Rapport de contrôle d'installations électriques à basse et à très basse tension

RÉF. 128/2023/82263/01:1

DATE DU CONTRÔLE 28/09/2023 AGENT VISITEUR Souheil Idrissi
 ADRESSE DU CONTRÔLE Motte 4 - 1780 Wemmel TYPE DE CONTRÔLE Visite de contrôle vente ancienne installation (8.4.2.)

Croquis de position élémentaire et descriptif sommaire des tableaux

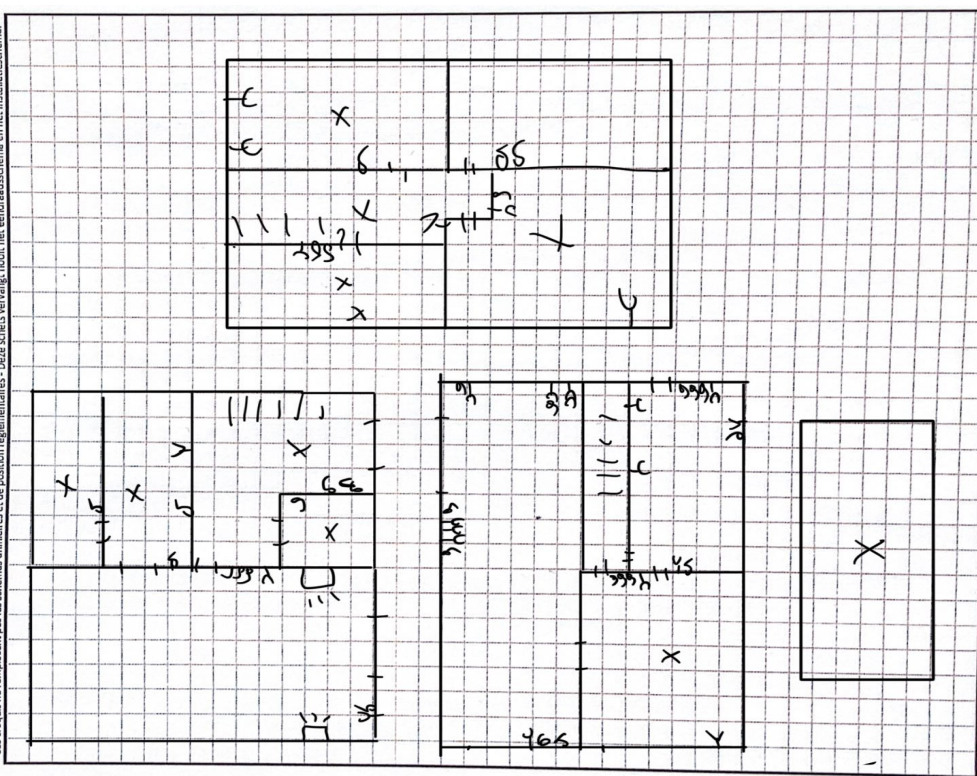
Le ou les socles de prise en défaut sont localisés dans la cuisine
